AL03 sala de estar/jantar

Em conferência no modelo rvt, identificamos divergências com o projeto de fôrma metálica na esquadria AL01 do dormitório 01

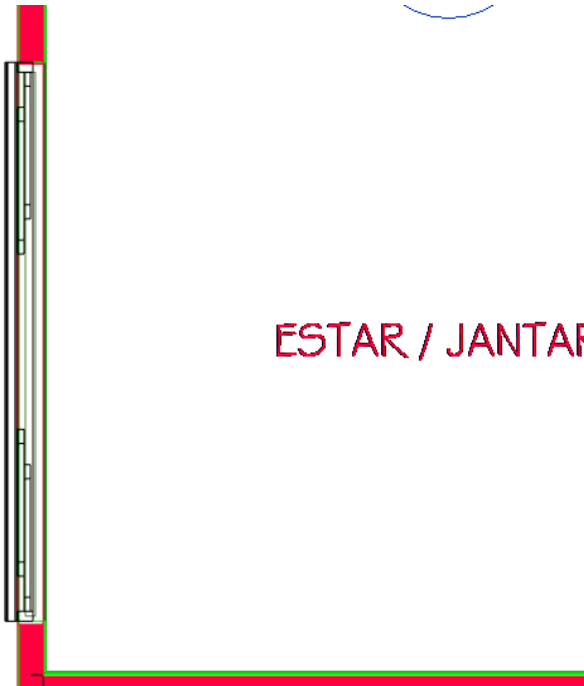
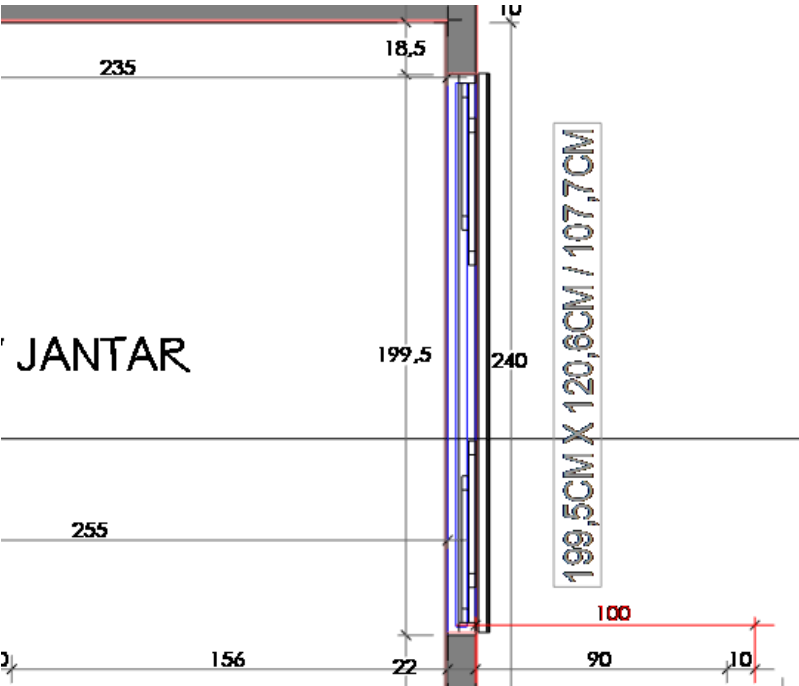
Ações	Descrição	Data Ação	Novo Vencimento	Responsável	Realizado por
	Divergindo apenas em peitoril, por favor, ajustar não atendido, verificar em todas as torres	2021-10-21T20:59:16+00:00		coordenacao@chaconengenharia.com	coordenacao@chaconengenharia.com
	Comparação entre modelo de arquitetura enviado e dwg da forma metálica a ser seguido sem comentários	2021-09-30T21:14:16+00:00		coordenacao@chaconengenharia.com	coordenacao@chaconengenharia.com
		2021-09-17T14:52:54+00:00		coordenacao@chaconengenharia.com	coordenacao@chaconengenharia.com
		2021-09-17T14:52:52+00:00		coordenacao@chaconengenharia.com	coordenacao@chaconengenharia.com
